IMPIANTO FOTOVOLTAICO
denominato "NURRA" da 35 MW

<p style="text-align: center;">PROGETTO DEFINITIVO</p>	<p>VGE-FVS-ID00</p>
<p>PRESENTAZIONE INTEGRAZIONI DOCUMENTALI</p>	<p>Cod.elab. scala</p>

Data	Rev.	Descrizione	Eseg.	Contr.	Appr.
Maggio 2023	0	Integrazioni documentali	IAT	GF	VGE

Figura 2.1 – Impianto in progetto (rosso) e altri impianti in autorizzazione ministeriale e regionale (arancione)

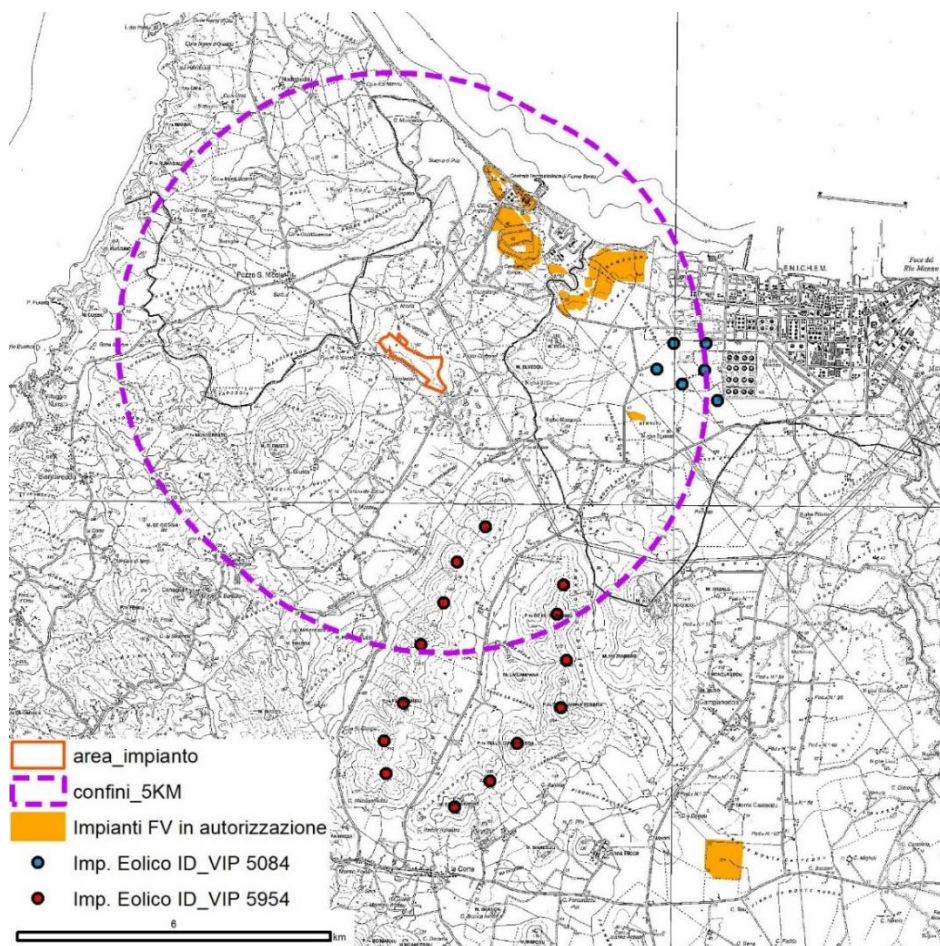
2.2 Punto 2: impatti cumulativi

L'analisi sul tema degli impatti cumulativi (vedasi anche l'elaborato integrativo *VGE-FVS-IA-T20 - Mappa di impianti fotovoltaici ed eolici esistenti*) è stata condotta, come richiesto, considerando "impianti industriali tradizionali e FER presenti nell'area vasta considerata dal SIA, come anche rispetto ai numerosi ulteriori impianti FER (eolici, fotovoltaici e agri-voltaici) in fase di autorizzazione unica e di valutazione VIA in sede statale e regionale". Per tale motivo come appartenenti allo stato ex ante sono stati considerati, entro i 5km dall'impianto, oltre agli impianti tradizionali presenti (centrale termoelettrica di Fiumesanto), gli impianti eolici e fotovoltaici presenti, e gli impianti FER in autorizzazione con procedimento di VIA avviato in data antecedente a quella di presentazione del progetto in esame (02/08/2021).

I risultati sono riportati nella seguente Figura 2.1

Figura 2.2 – Inquadramento geografico delle aree gravate da Usi civici (in verde) e dell'area di progetto (rappresentato in rosso)

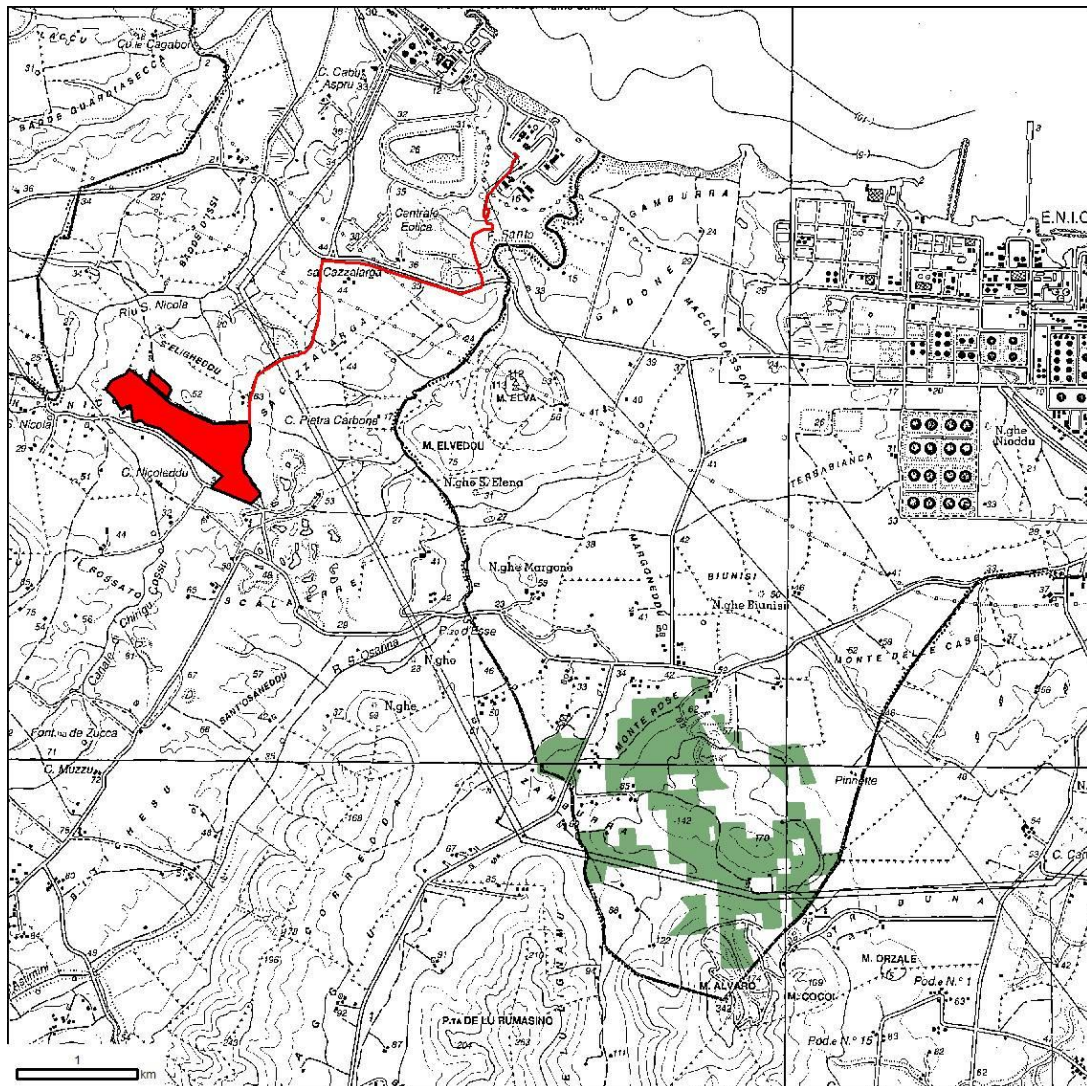
3.1.2 *Punto 1.1.b. data la presenza nelle vicinanze di nuclei abitativi (ad esempio, quelli visibili nel documento VGE-FVS-IA-T19_Fotosimulazioni_di_impatto_estetico-percettivo, ID PF02 pag. 5), si chiede di produrre documentazione attestante che le aree interessate dal progetto non sono gravate da usi civili.*

Al fine di dar seguito alle richieste di cui al punto 1.1.b della nota del MASE Commissione Tecnica PNRR-PNIEC (prot.002700 del 24/02/2023) e di cui al punto 4 della nota del MIC Direzione Generale Archeologia Belle Arti e Paesaggio - Servizio V (prot.0024632 del 30/06/2022) si è proceduto alla mappatura degli usi civici per ciascuno dei Comuni interessati dalle opere in progetto (Sassari e Porto Torres), e non si evidenziano criticità (Figura 2.2).

Figura 3.1 - Comune di Sassari – piano di classificazione acustica

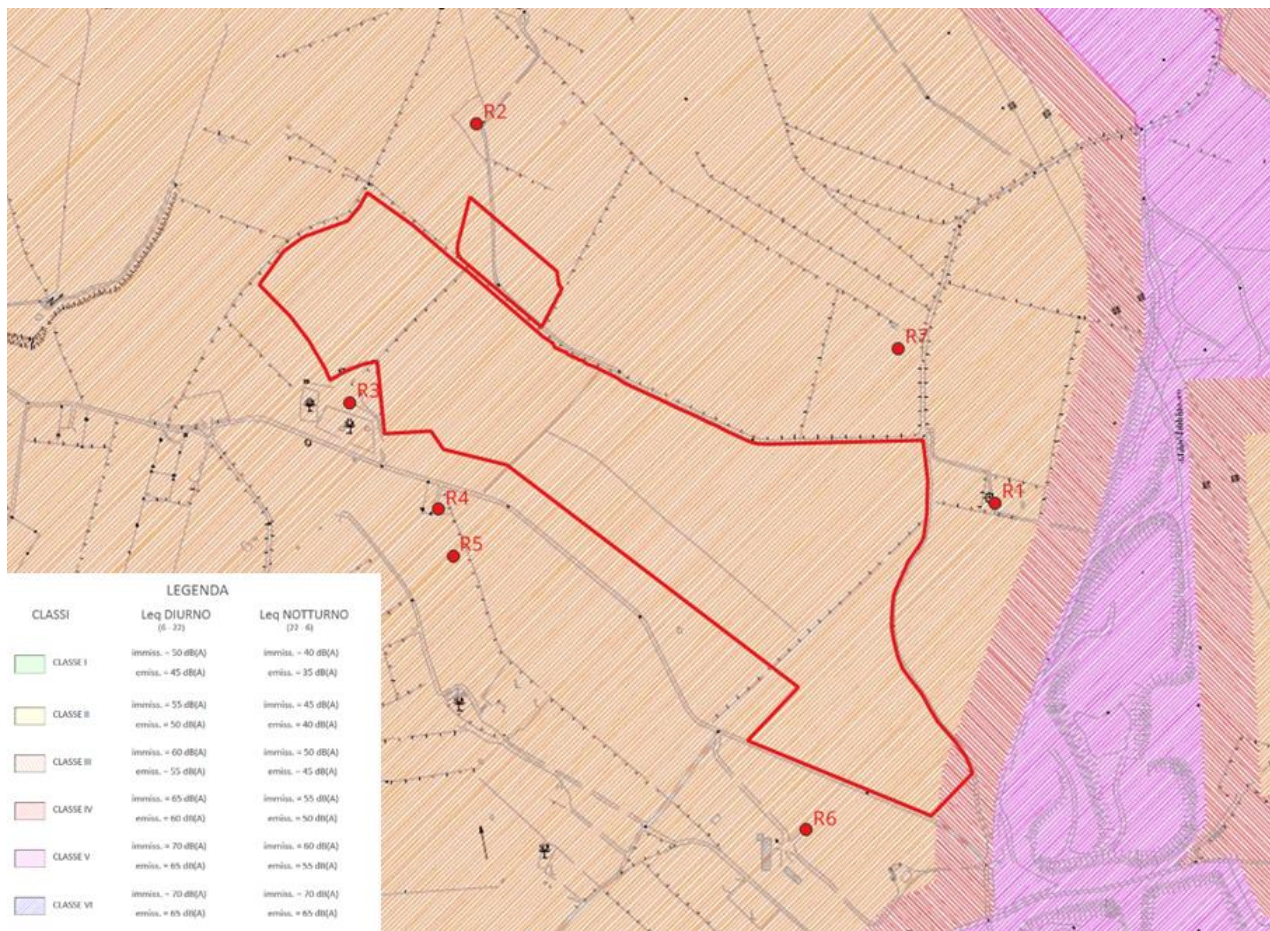
3.8.1 *7.a. rielaborare le corografie fornite nello Studio Previsionale di Impatto Acustico dettagliando ed esplicitando meglio con legende o altro e laddove pertinenti, la classi di zonizzazione acustica del Comune di Sassari, i componenti nelle planimetrie d'impianto, l'indicazione e la posizione delle varie sorgenti di rumore;*

Riscontro: In risposta alle richieste di cui alla citata nota ministeriale è di seguito riportato l'inquadramento dell'impianto nella zonizzazione del Piano di Classificazione Acustica del Comune di Sassari. Sono state inoltre aggiornate le planimetrie di esercizio e di cantiere con indicazione dell'ubicazione delle sorgenti e sono allegate alla relazione di previsione di impatto acustico revisionata come da richieste (VGE-FVS-IA4 - SIA - Studio previsionale di impatto acustico (rev01)) che sostituisce la precedente versione depositata.

Dalle verifiche condotte sul piano di Classificazione acustica del territorio comunale di Sassari l'area in cui ricade il sito di progetto risulta classificata in Classe III ("Aree di tipo misto") e in tale classe ricadono anche tutti i ricettori considerati.
